DRINGENDE SICHERHEITSMITTEILUNG

1. Informationen zu betroffenen Geräten	
1.1	Gerätetyp(en)* Software für Bildgebung, Radiologie und klinische Informationen
1.2	Handelsname(n) Enterprise Imaging XERO Viewer
1.3	Unique Device Identifier(s) (UDI-DI) 05400874000710
1.4	Primärer klinischer Zweck des Geräts/der Geräte* Der Enterprise Imaging XERO Viewer von Agfa HealthCare ist eine Softwareanwendung, die zur Referenz- und Diagnosebetrachtung von medizinischen Bildgebungs- und Nicht-Bildgebungsdaten mit zugehörigen Befunden und Dokumenten verwendet wird.
1.5	Gerätemodell/Katalog/Teilenummer(n) 8.x
1.6	Softwareversion 8.x
1.7	Betroffener Serien- bzw. Losnummernbereich Alle Versionen
1.8	Zugehörige Geräte Nicht zutreffend

Betreff: Die falsche Handhabung von nicht-quadratischen Pixelabständen im Enterprise Imaging XERO Viewer beim ersten Laden führt zu falscher Platzierung von Referenzlinien.

Abbildung 1: Beispiel einer unterschiedlichen Platzierung aufgrund einer falschen Initialisierung im XERO Viewer

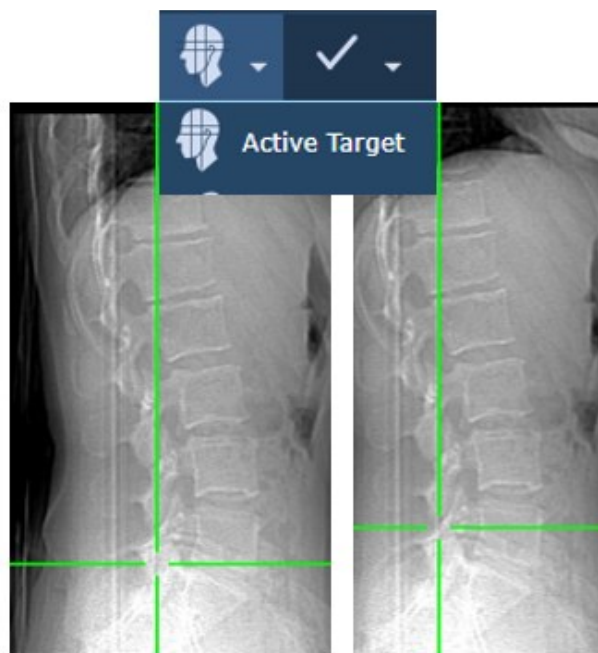
Wenn ein Bild einen nicht-quadratischen Pixelabstand hat, wird die Referenz-/Localizer-Linie im XERO-Viewer falsch auf dem Scout-Bild platziert (Versatz zur tatsächlichen Position). Zum Beispiel kann beim Betrachten einer CT-Lokalizier-Aufnahme, auch bekannt als Scanogramm oder Scout-Bild, in der Sagittalebene neben einer axialen Serie, die Localizer/Scout-Linie oder das aktive Ziellokalisierungswerkzeug die falsche Position des Fadenkreuzes/der Scout-Linie auf dem nicht-koplanaren/Scout-Bild in Bezug auf die axiale Schichtlage anzeigen.

Diese Fehlpositionierung tritt nur anfänglich auf, wenn die Anatomie in der nicht-koplanaren Ansicht im XERO Viewer betrachtet wird. Wenn ein Benutzer durch andere verfügbare Scout-/nicht-koplanare Ansichten in einer Serie scrollt oder das aktuelle Bild im Anzeigebereich durch eine andere Serie ersetzt

Beispiel für die
unterschiedliche Platzierung
der Referenzlinie in einer
betroffenen Studie

Beispiel für die unterschiedliche
Platzierung des aktiven Ziels in einer
betroffenen Studie

AGFA HealthCare stellt die Softwarekorrekturen für die betroffenen Versionen bereit. Ein Patch ist für jede der folgenden XERO Viewer-Versionen verfügbar:

- Verwenden Sie die XERO Viewer Extended Tools-Komponente (Xtend), falls aktiviert.
- Verwenden Sie den Enterprise Imaging Desktops Viewer
- Blättern Sie durch andere verfügbare Scout-/nicht-koplanare Bilder einer Serie, oder ersetzen Sie das aktuelle Bild im Anzeigebereich durch eine andere Serie, um eine möglicherweise falsch platzierte Scout-Linie zu korrigieren.
